## 改善箇所説明図③

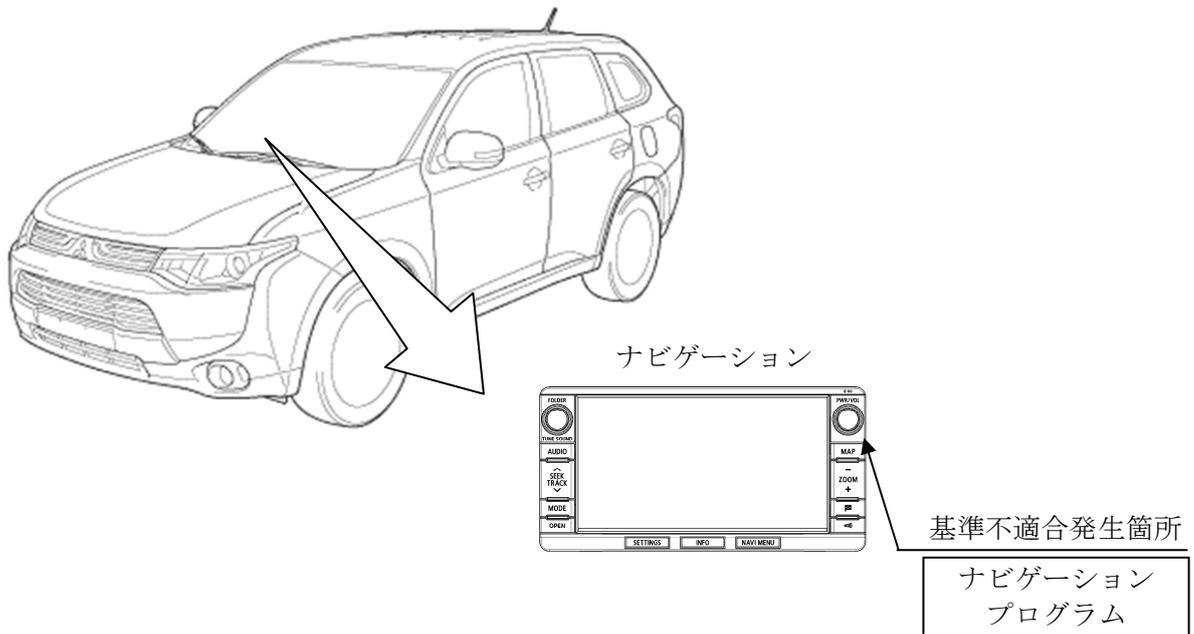
工場装着のナビゲーションシステム装着車両において、ナビゲーションのプログラムが不適切なため、カメラスイッチ操作を行ってもナビゲーション画面がサイドビューカメラ画像に切り替わらない場合があります、このとき、直前直左の状態を確認できない。

全車両、ナビゲーションのプログラムを対策品に書き換える。

注：図中の  内がプログラムを書き換える部品を示す。

識別：ブレーキペダルアームの右側面に白または黄色のペイントを塗布する。
